**Technische Erläuterungen zur
1. Planänderung und UVP-Bericht**

Gepannter Neubau und Betrieb der
110-/380-kV-Höchstspannungsfreileitung Pkt. Metternich -
Niederstedem, Bl. 4225
Abschnitt: Pkt. Pillig - UA Wengerohr

und Änderung der
220-kV-Höchstspannungsfreileitung Niederstedem - Neuwied, Bl. 2409,
auf 110-kV-Betrieb
Abschnitt: Pkt. Pillig - Pkt. Melchhof

Technische Erläuterungen zur ersten Planänderung der

Abbildung 15: Schemabild zu Regelquerschnitt bei Verlegung der Wasserleitung.

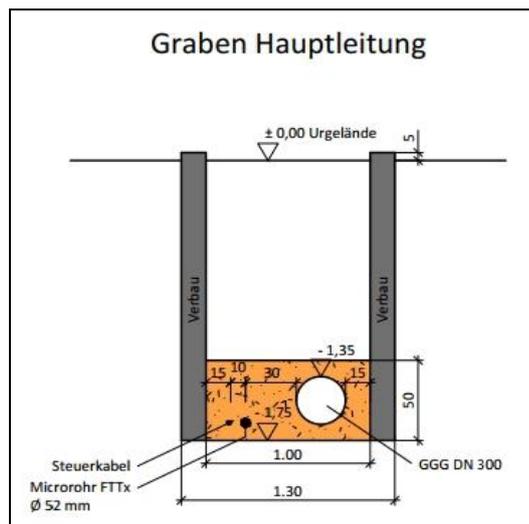
Der Maststandort Nr. 150 befindet sich, ebenfalls nach Stellungnahme des ZWEM, in einem nicht ausreichenden Abstand von mindestens 5 m zur bestehenden Wasserleitung bzw. zu einem Steuerkabel. Zudem regt der Grundstückseigentümer eine Verschiebung des Maststandortes an die Flurstücksgrenze an, um die Bewirtschaftung der betroffenen Fläche zu erleichtern. Nach technischer Prüfung kann eine Verschiebung von Mast Nr. 150 um ca. 30 m bei gleichzeitiger Einhaltung der technischen Erfordernisse erfolgen.

Da der Abstand gemäß GW22 durch schleifenden Schnitt der Wasserleitung mit der Leitungsachse auch nach Verschiebung des Maststandortes nicht eingehalten werden kann, muss die Wasserleitung des Zweckverbandes Wasserversorgung Eifel-Mosel auf einer Länge von ca. 330 m verlegt werden. Zum Einsatz kommt hierbei eine Rohrleitung aus duktilem Grauguss, die in einer Tiefe von ca. 1,60 m bis 2,00 m verlegt wird. Parallel zur Rohrleitung kommt ein Steuerkabel vom Typ A2YF (L) 2YY, 20x2x0,8 hinzu. Die vorhandene Rohrleitung samt Steuerkabel verbleibt im Boden.

Das Vorgehen wurde gemeinsam mit dem Zweckverband Wasserversorgung Eifel-Mosel erarbeitet, dieser stimmt dem Vorhaben zu.

Abbildung 16: Von der Mastverschiebung Mast Nr. 150 betroffene Biotoptypen.

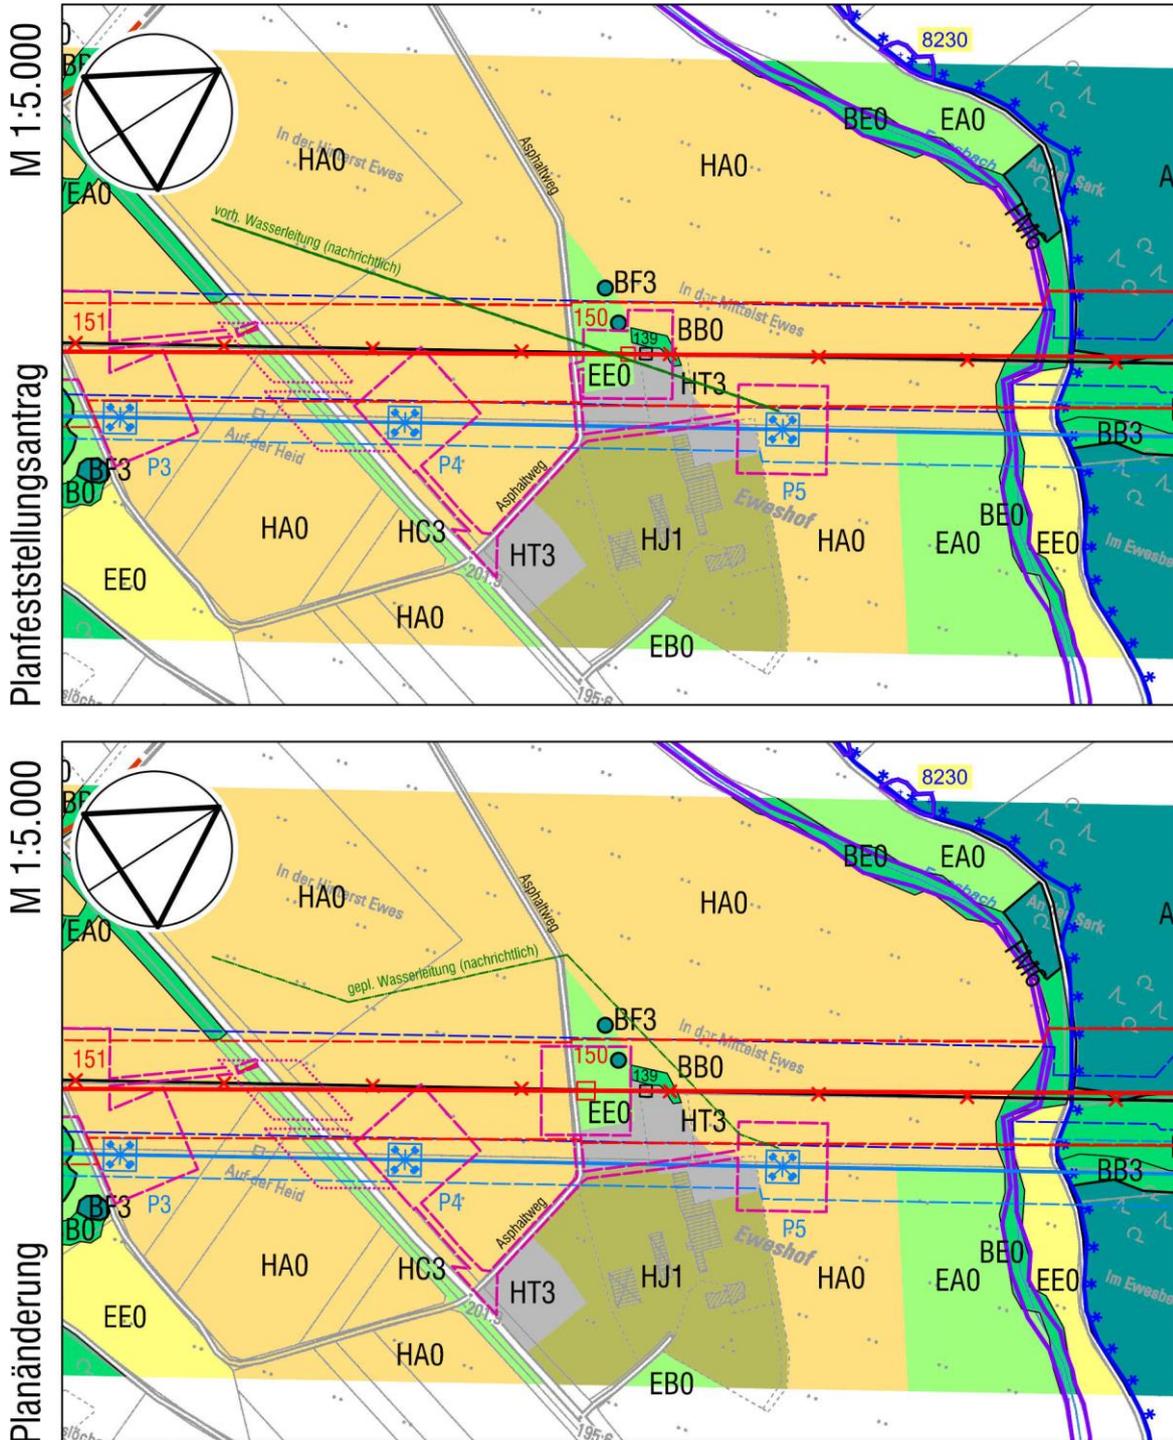
Durch die Verschiebung des Mastes Nr. 150 um 30 m in westlicher Richtung ergeben sich keine zusätzlichen Eingriffe in den Naturhaushalt, da qualitativ und quantitativ gleiche Biotope vom Mast beansprucht werden. Die Arbeitsfläche wird ebenfalls um ca. 17 m in westlicher Richtung verschoben und es ergeben sich Reduzierungen bei der Beanspruchung eines unbefestigten Lagerplatzes und ein Gebüsch wird gar nicht mehr beansprucht. Im Gegenzug wird eine größere Fläche einer Grünlandbrache und erstmalig eine Ackerfläche außerhalb von Schutzgebieten beansprucht. Eine Erhöhung des Mastes ist nicht erforderlich. Die Verlegung der Wasserleitung erfolgt innerhalb einer Ackerfläche und somit sind keine erheblich zusätzlichen Eingriffe zu erwarten. Der ursprünglich beantragte Schutzstreifen verlagert sich nur geringfügig. Neue oder zusätzliche Betroffenheiten sowie umweltfachliche Nachteile entstehen durch diese Änderung nicht.

Abbildung 17: Lageplanausschnitt der Mastverschiebung Mast Nr. 170 und der damit verbundenen Änderungen an Mast Nr. 169.

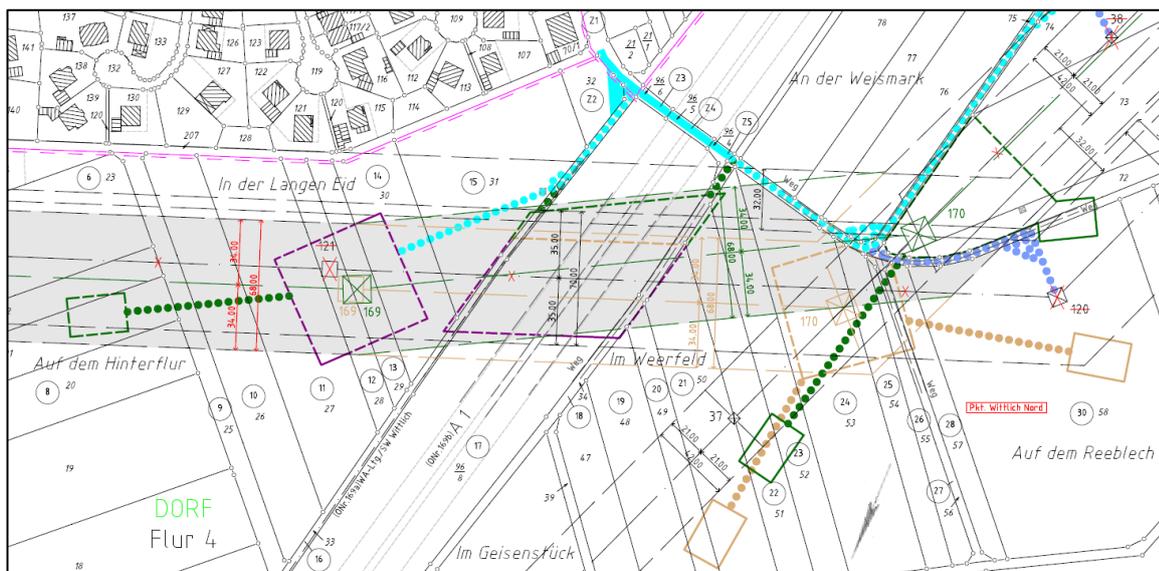
Der beantragte Maststandort Nr. 170 befindet sich auf zwei Flurstücken und ca. 15 – 20 m von einer abknickenden Grundstücksgrenze entfernt auf einer landwirtschaftlich genutzten Fläche (Baumschule). Geplant ist eine Verschiebung des Maststandortes um ca. 53 m in südliche Richtung in den Randbereich, auf zwei landwirtschaftlich genutzte Flächen. Die geplante Verschiebung des Mastes Nr. 170 ist im nachfolgenden Lageplanausschnitt dargestellt.

Nach Stellungnahme des Grundstückseigentümers bzw. Pächters, soll mit der geplanten Mastverschiebung eine Entlastung der bewirtschafteten Flächen erzielt werden. Unabhängig von der Nutzungsart, würden durch den Maststandort starke Bewirtschaftungseinschränkungen aufgrund der geringen Durchfahrtsbreiten zu den Grundstücksgrenzen entstehen. Daher erfolgt die Verschiebung des Maststandortes und der Arbeitsfläche auf eine Randfläche.

Aufgrund der Verschiebung des Mastes Nr. 170, wird die Leitungsachse zwischen Mast Nr. 169 und Mast Nr. 170 in südliche Richtung verschwenkt. Dadurch werden bisher durch die Schutzstreifen der Bl. 2326 sowie der Bl. 2409 betroffene Flurstücke von dem Schutzstreifen der Bl. 4225 in Anspruch genommen. Aufgrund der Verschwenkung der Leitungsachse wird Mast Nr. 169 zum Winkelmast und muss damit von einem Trag- zu einem Abspannmast umgeplant, leicht gedreht und um ca. 1,65 m verschoben werden. Aufgrund der Erfordernis von Seilzugflächen bei Mast Nr. 169, werden zusätzliche Flächeninanspruchnahmen notwendig.

Abbildung 18: Von der Mastverschiebung Mast Nr. 170 betroffene Biotoptypen.

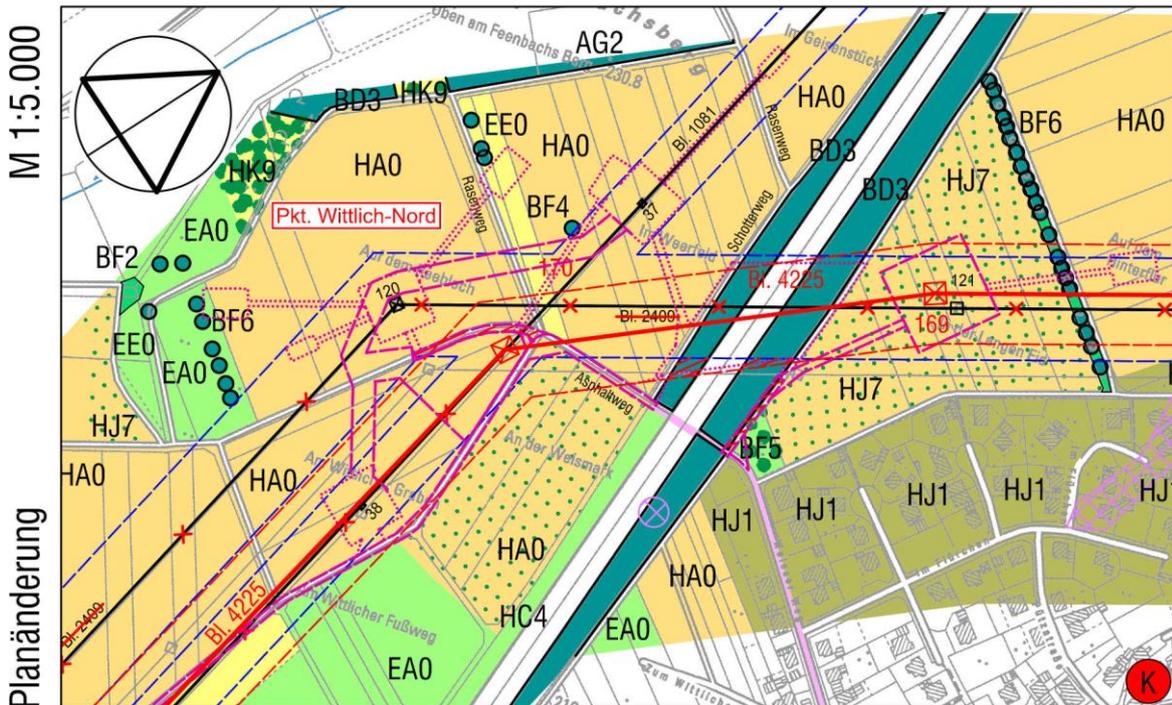
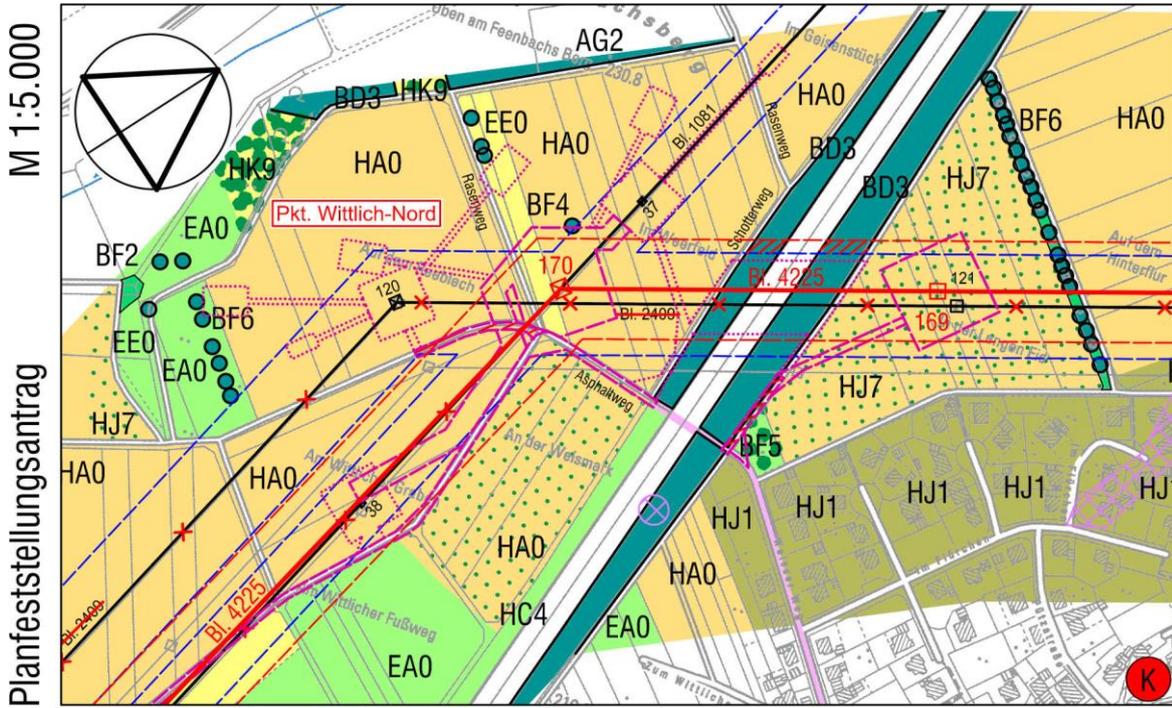
Durch die Verschiebung des Mastes Nr. 170 um 53 m in südlicher Richtung ergeben sich keine zusätzlichen Eingriffe in den Naturhaushalt, hier tritt eher eine geringe Entlastung auf, da die Inanspruchnahme der Grünlandbrache reduziert wird. Aufgrund der geänderten Abstände zu den benachbarten Masten reduziert sich die Masthöhe um 1 m (von 70,50 m auf 69,50 m). Die Höhe des Mastes Nr. 169 reduziert sich ebenfalls von 69,50 auf 66,50 m. Die aktualisierte Berechnung der Ersatzzahlung für die Eingriffe in das Landschaftsbild ist beigefügt (s. Anlage 14.7.2). Der Schutzstreifen verlagert sich in östlicher Richtung und es wird eine Fläche von 4.515 m² erstmalig beansprucht. Im Gegenzug kann eine Fläche von 5.619 m² auf der gegenüberliegenden Seite entlastet werden. Die Wuchshöhenbeschränkungen im Bereich des Gehölzstreifens entlang der A1 verlagert sich dementsprechend und reduziert sich von 476 m² auf 390 m². Die Achse der Freileitung rückt zukünftig näher an die Bebauung von Dorf heran. Im Vergleich zum Abstand zur Ortslage Dorf im Bereich des vorherigen Spannungsfeldes zwischen den Masten Nr. 169 bis 168 von minimal ca. 76 m ergeben sich hier weiterhin deutlich größere Abstände von minimal ca. 100 m. Eine zusätzliche erhebliche Neubelastung des Siedlungsbereiches durch das Heranrücken der Leitung kann unter Berücksichtigung der Vorbelastungen, wie z. B. der vierspurigen Autobahn, vernachlässigt werden. Neue oder zusätzliche Betroffenheiten sowie umweltfachliche Nachteile entstehen durch diese Änderung nicht.

Abbildung 19: Lageplanausschnitt der Waldschutzstreifenausweitung zwischen den Masten Nr. 126 und Nr. 127.

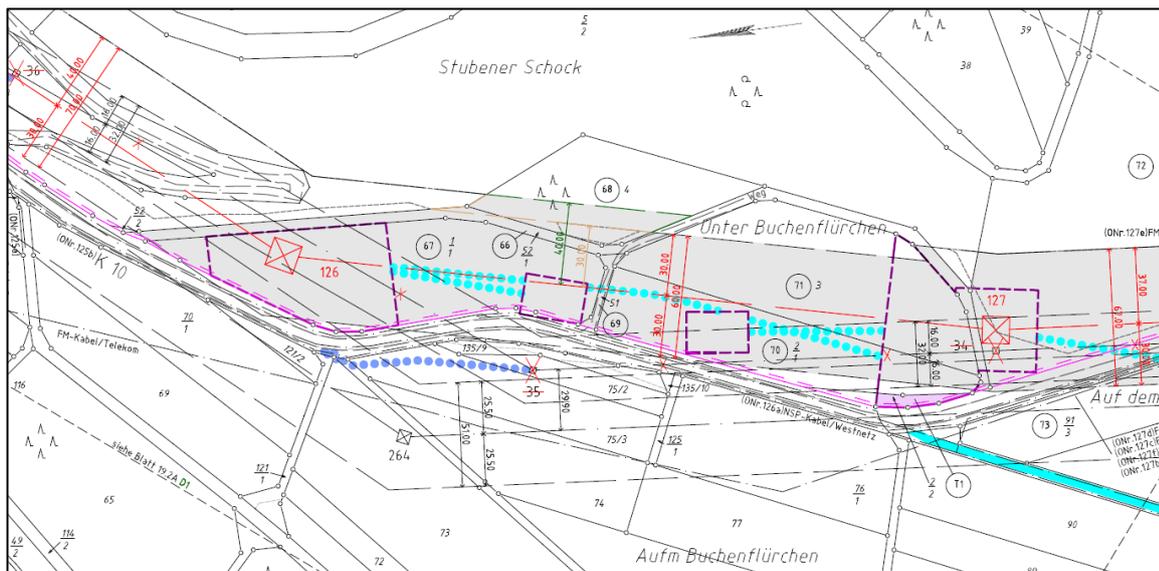
Der beantragte Waldschutzstreifen im Bereich der Maste Nr. 126 und Nr. 127 weist eine Schutzstreifenbreite von 60 m, 30 m beidseitig der Leitungsachse, auf. Geplant ist eine Aufweitung des Schutzstreifens in einem Waldbereich auf 40 m südlich des Mastes Nr. 126. Die Aufweitung beträgt 10 m auf der östlichen Seite zur Leitungsachse, sodass der Schutzstreifen in diesem Bereich insgesamt 70 m beträgt. Die nachträgliche Berücksichtigung der Baumfallkurve ist anhand des folgenden Planausschnitts ersichtlich.

Der Waldschutzstreifen muss im Bereich zwischen den Masten Nr. 126 und Nr. 127 aufgeweitet werden, da der beantragte Schutzstreifen die Baumfallkurve nicht ausreichend berücksichtigt. Um die Leitungssicherheit bei einer prognostizierten Endwuchshöhe von 35 m zu gewährleisten, muss auf der östlichen Seite zur Leitungsachse eine Aufweitung um 10 m erfolgen.

Aus der Aufweitung des Schutzstreifens ergibt sich eine zusätzliche Wuchshöhenbeschränkung für eine Fläche von ca. 902 m². Davon wird die Wuchshöhe auf einer Teilfläche von 101 m² auf 15 m bis 25 m beschränkt. Für die restliche Teilfläche von 801 m² gilt eine Wuchshöhenbeschränkung auf 25 m bis 30 m. Holzentnahmen sind aktuell nicht erforderlich.

Abbildung 21: Lageplanausschnitt des Auflastprovisoriums für Mast Nr. 176.

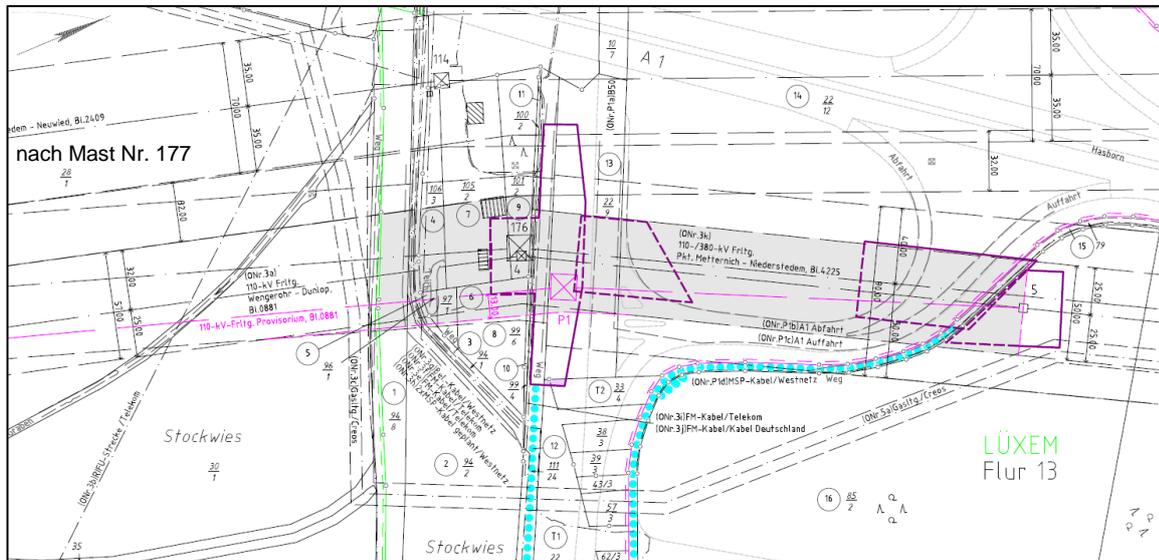
Der beantragte Maststandort Nr. 176 befindet sich in einem Abstand von ca. 46 m zur nördlich verlaufenden Bundesstraße B 50. Westlich des Maststandortes verläuft die Bundesautobahn A1 in einem Abstand von ca. 109 m. Der Maststandort wurde so gewählt, dass die Wechselwirkungen zu benachbarten Strukturen möglichst gering sind. Zur B 50 im Norden muss nach Vorgabe des LBM ein Mindestabstand von ca. 30 m eingehalten werden, um einen späteren Ausbau der Anschlussstelle nicht zu behindern. Ein Standort weiter östlich hätte zur Folge, dass in den Gehölzbestand in Richtung Sterenbach-See eingegriffen werden müsste. Weiterhin käme es zu einer Längsüberspannung der Autobahnauffahrt, wodurch diese bei sämtlichen Seilarbeiten gesperrt werden müsste, da die Errichtung eines Gerüsts nicht möglich wäre. In Richtung Süden fällt das Gelände ab. Hinzu kommen noch kreuzende Versorgungsleitungen, sodass bei einem Maststandort südlich des Wohngrundstückes die Feldlänge nach Norden sehr lang wird (über 500 m), was eine enorme Masterrhöhung zur Folge hätte. Ein Standort weiter im Westen würde eine Annäherung an das Wohngebäude nach sich ziehen. Somit wurde der Mast Nr. 176 der Bl. 4225 standortgleich auf den Bestandsmast Nr. 4 der Bl. 0881 geplant.

Für die Errichtung des Mastes Nr. 176 soll deshalb ein Auflastprovisorium geplant werden, um die Stromübertragung der Bestandsleitung auch während der Durchführung der Baumaßnahme aufrechterhalten zu können. Der Provisoriumsstandort sowie die dazugehörige Arbeitsfläche ist innerhalb der Arbeitsfläche des Mastes Nr. 176 geplant. Das Provisorium wird im Abstand von ca. 22 m zur B 50 und 125 m zur A 1 aufgestellt. Im folgenden Lageplanausschnitt ist das geplante Provisorium in pink dargestellt.

Eine Freischaltung beider, auf dem Bestandsmast Nr. 4 der Bl. 0881 befindlichen 110-kV-Stromkreise der Westnetz GmbH ist aus Gründen der Netzstabilität und damit der Versorgungssicherheit nicht möglich. Eine sonst übliche Baueinsatzkabellösung kommt aufgrund der Kreuzungssituation mit der Autobahn und der Bundesstraße nicht in Betracht.

Für die Errichtung des Mastes Nr. 176 der Bl. 4225 ist somit ein Auflastprovisorium erforderlich. Der Standort wurde so gewählt, dass die vorhandenen Leiterseile eines 110-kV-Stromkreises übernommen werden können. Da es sich beim anschließenden Mast Nr. 5 der Bl. 0881 um einen Tragmast handelt, muss der Leitungswinkel aus statischen Gründen hier möglichst gering bleiben, was die Wahl des Standortes weiter einschränkt.

Als Folge wird ein neuer Provisoriumsstandort und die Verschwenkung der Leiterseile eines 110-kV-Stromkreises notwendig. Daraus ergeben sich neue und erweiterte temporäre Betroffenheiten durch die Überspannungen und den temporären Schutzstreifen. Eine weitere Flächeninanspruchnahme kann ggf. durch Seilzugflächen erforderlich werden. Der Provisoriumsstandort und alle dazugehörigen Arbeitsflächen liegen jedoch innerhalb der bereits beantragten Arbeitsfläche des Mastes Nr. 176 und lösen damit keine weiteren Betroffenheiten aus.

Abbildung 22: Von dem Auflastprovisorium für Mast Nr. 176 betroffene Biotoptypen.

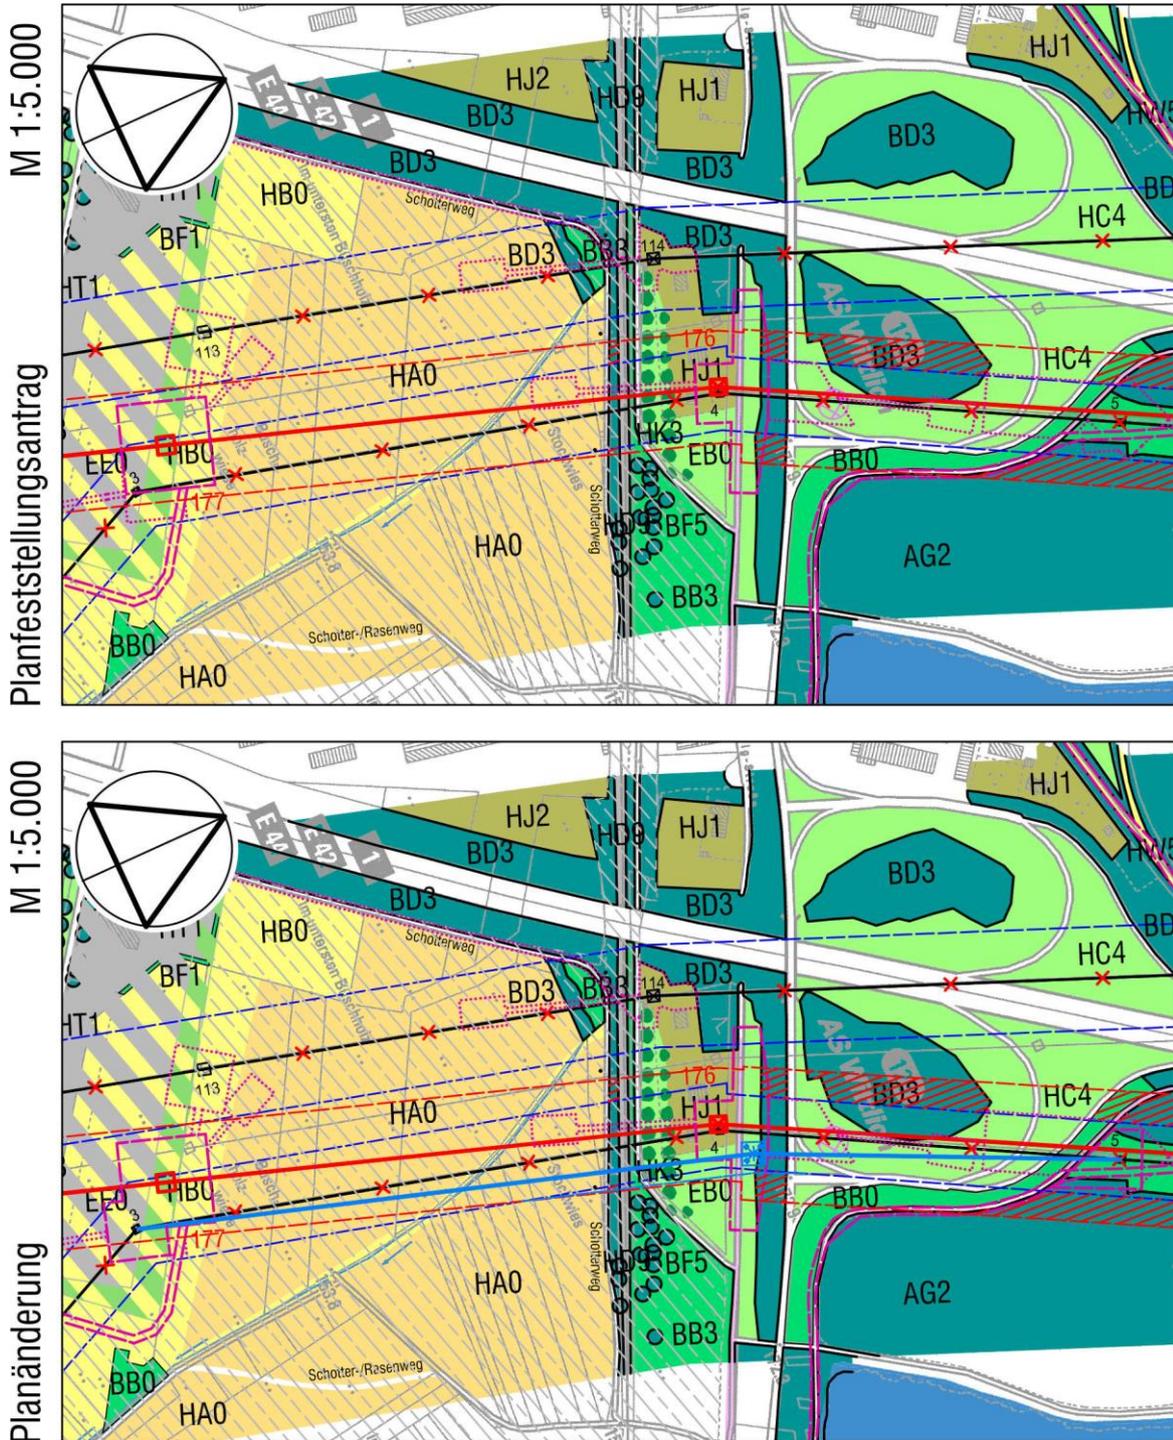
Durch die temporäre Aufstellung des Provisoriumsmastes P1 innerhalb der Arbeitsfläche am beantragten Mast Nr. 176 ergeben sich keine zusätzlichen Eingriffe in den Naturhaushalt, da eine stark vorbelastete Fläche lediglich über einen längeren Zeitraum beansprucht wird. Die geplante Leitungsführung zwischen den Masten Nr. 3 der Bl. 0881, P1, Nr. 5 der Bl. 0881 führen zu keinen relevanten zusätzlichen Überspannungen außerhalb der vorhandenen Schutzstreifen. Nur im Abschnitt zwischen dem Mast Nr. 3 und P1 wird eine kleine Fläche (ca. 553 m²) neu überspannt, welche aber innerhalb des bereits beantragten Schutzstreifens der Bl. 4225 liegt. Zusätzliche Wuchshöhenbeschränkungen sind demnach nicht erforderlich. Eine Überspannung von Wohngebäuden durch das Provisorium kann ausgeschlossen werden. Neu- oder Mehrbetroffenheiten sowie umweltfachliche Nachteile entstehen durch diese Änderung nicht.
